01/01/21-Val

11.01.2021

Vyjádření k předložené žádosti a projektové dokumentaci pro stavební povolení (DSP+DPS) na stavbu „Šternberk - stavební úpravy komunikace ulice gen. Eliáše“.

Kopie situace z DZS+DPS stavby:
"OPRAVA A DOPLNĚNÍ KANALIZACE
- UL. GEN. ELIÁŠE, ŠTERNBERK"

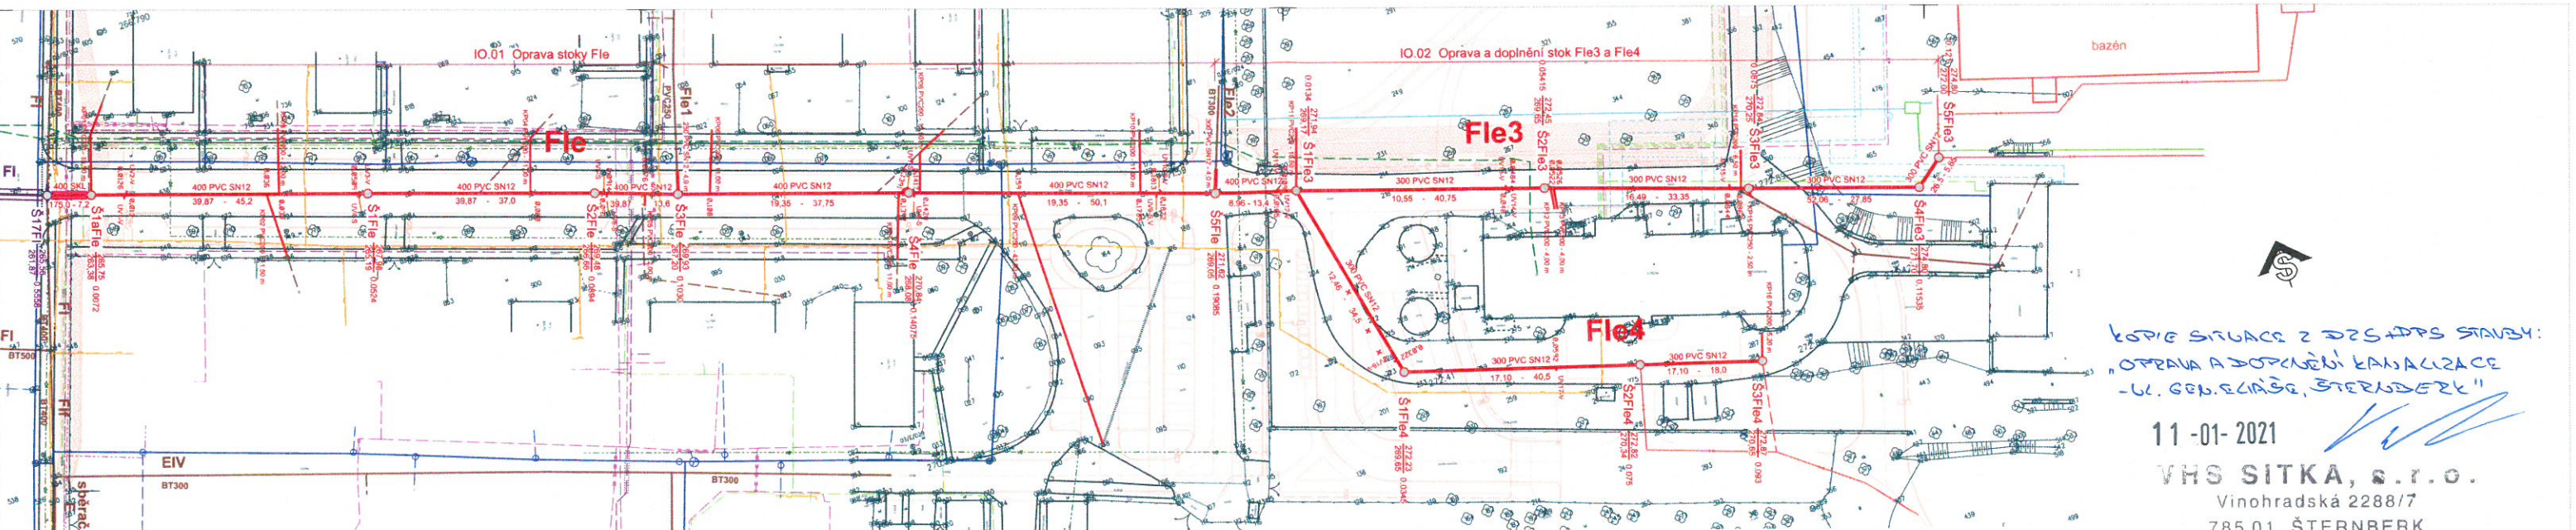
- **současně upozorňujeme na skutečnost, že nejpozději současně s prováděním stavebních úprav komunikace je nutno provést opravu kanalizační stoky Fle v ul. Gen. Eliáše, opravu a vybudování nových kanalizačních stok Fle2 a Fle3 v areálu nemocnice a propoj kanalizačních stok Fle a FI pod ul. Olomoucká.**

Oprava jednotné kanalizace Fle - PVC DN 400 v ul. Gen Eliáše a oprava a doplnění kanalizace Fle2 PVC DN 300 a Fle3 - PVC DN 300 v areálu nemocnice Šternberk je řešena samostatnou projektovou dokumentací ke stavebnímu povolení DZS+DPS, vypracovanou společností VODIS Olomouc s.r.o. (č.zak. 2019054S), včetně vydání samostatného stavebního povolení. Investorem této stavby je Město Šternberk.

Kanalizační přípojky od UV budou provedeny z PVC DN 150 s napojením do opravené jednotné kanalizační stoky Fle v ulici Gen. Eliáše (viz. výše) a do opravené a doplněné jednotné kanalizace Fle3 v areálu nemocnice Šternberk (viz. výše).
